# **HENVENDELSER MODTAGET I HØRINGSPERIODEN**

## **FORSLAG TIL LOKALPLAN KIRSEBÆRHAVEN NORD**

**Høringssvar**

Offentlig høringsperiode fra den 5. januar til den 1. marts 2024.

Kort 1: HOFOR Spildevand København A/S' spildevandshovedledning v400B-v450B med spildevandsstikledning  $\varnothing$ 150B

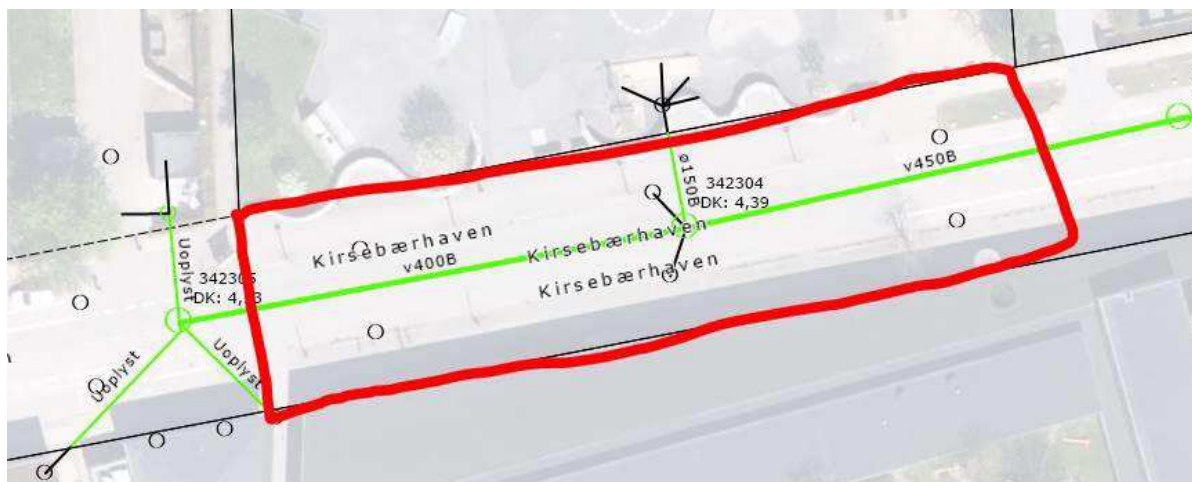
I vejarealet, der planlægges nedlagt, ligger følgende HOFOR-ejede utinglyste ledninger:

- HOFOR Spildevand København A/S' spildevandshovedledning v400B-v450B med spildevandsstikledning ø150B (kort 1)
- HOFOR Vand København A/S' vandforsyningsledning 200 Støbejern med vandstikledning 75 Støbejern. (kort 2)

Kort 2: HOFOR Vand København A/S' vandforsyningsledning 200 Støbejern med vandstikledning 75 Støbejern.

Når der eventuelt starter en sag om nedlæggelse af et vejareal med ledninger ejet af HOFOR, bedes kommunen snarest derefter kontakte HOFOR om kommunens videre proces med tinglysning af deklARATIONER for ledningerne. Herunder oplysning af kontaktperson hos kommunen for godkendelse af HOFORs deklARATIONstekster til tinglysning. I samme forbindelse ønsker HOFOR at modtage en tegningsfil (fx DWG-format) af arealet, der planlægges nedlagt som vej, så HOFOR kan påbegynde fremstilling af rids (kortbilag) til deklARATIONERNE.

Kort 3

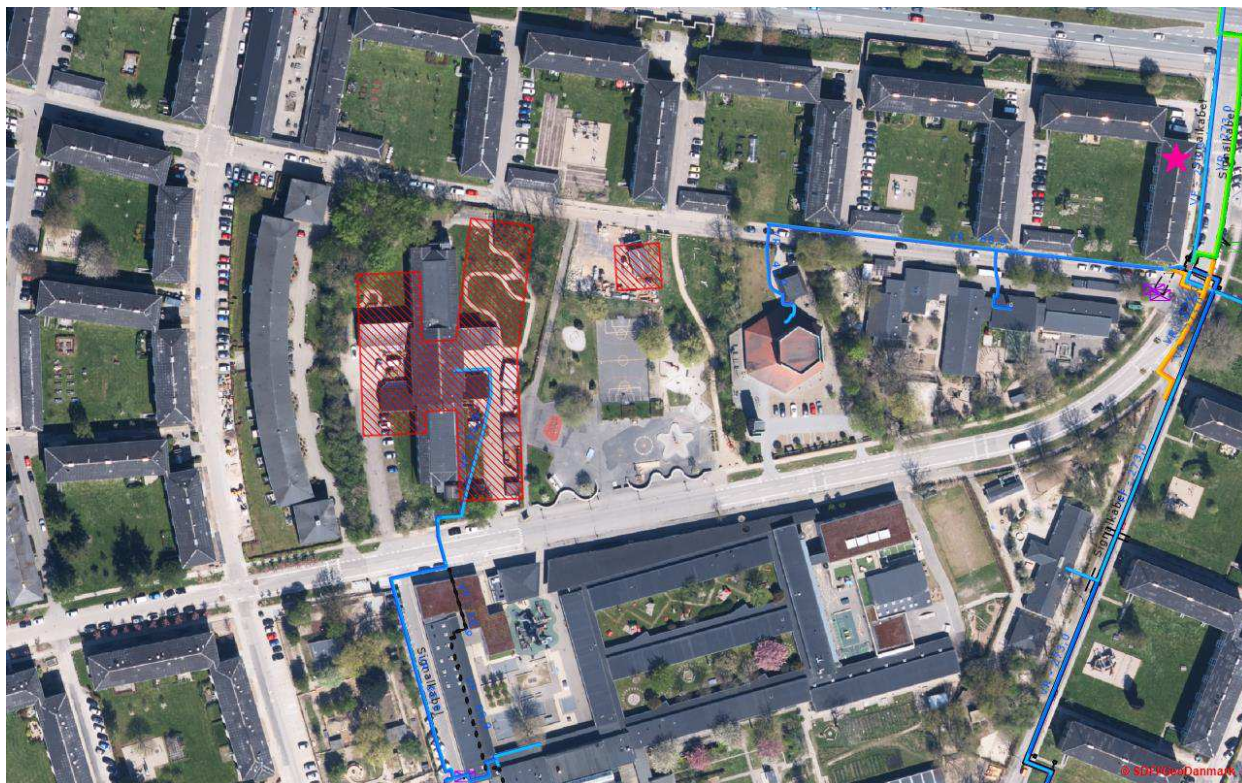
Lokalplanens byggefeltforslag ligger oven på eksisterende HOFOR Varme varmvandt fremløb og returløb ledning. Det skal koordineres med HOFOR Varme, om man vælger at lægge en interimsledning eller hvorledes plejehjemmet forsynes under udbygningen.
